VERSLAG

| Bijeenkomst | Informatiebijeenkomst eerherstel Liniedijken |
| Datum | Dinsdag 29 november 16.30 uur tot 18.00 uur |

Kamperen

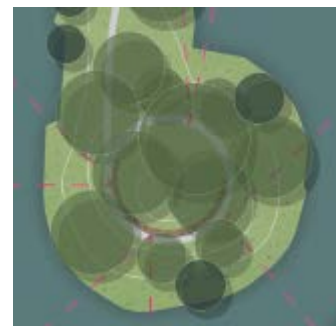
Op de bult van het Schiereilandje is het volgens het huidige bestemmingsplan toegestaan om te kamperen. Dit wordt nooit gedaan en is misschien een optie om dit aantrekkelijker te maken. Het gebied heeft een afsluitmogelijkheid (rechterzijde Fort Zuid) .
Gebied bij de A-sloot aan de overkant van de bult is hier ook voor geschikt.

Na de bijeenkomst is uitgezocht wat de gebruiksregels zijn wat betreft het kamperen:

De bestemming van het hele voorterrein van het fort en de "uitzichtheuvel" is Agrarisch met waarden – Natuurwaarde.
Kamperen is expliciet benoemd als "strijdig gebruik", dus niet toegestaan.
